AC7913A0应用方案

AC7913A6兼容AC7913A0的应用方案说明

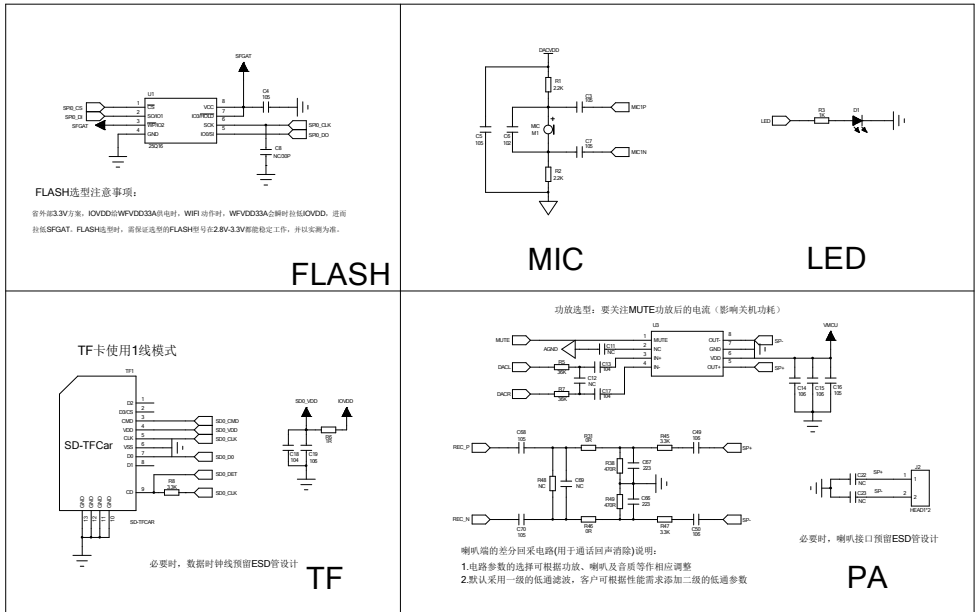
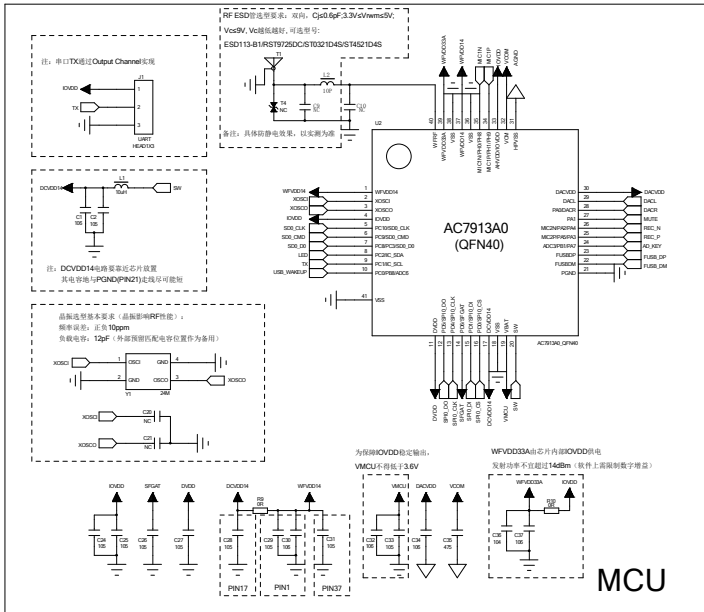
由于AC7913A6已经内封了Flash，原先AC7913A0封装用于外接Flash的引脚位（PD0、PD1、PD4、PD5和PD6），改成绑定PB5、PB6、PB7、HUSBDM、HUSBDP，AC7913A6可以兼容AC7913A0的应用方案。

- 当使用AC7913A6时，PB5/PB6/PB7/HUSBDM/HUSBDP功能可用（U1/C4/C8/C27需改为NC，R32/R33/R34/R36/R37改为0R）
- LAYOUT时SPI0_D0/SPI0_CS需接HUSB信号去走线，R36/R37靠近FLASH放置（避免HUSB信号线的拖尾）
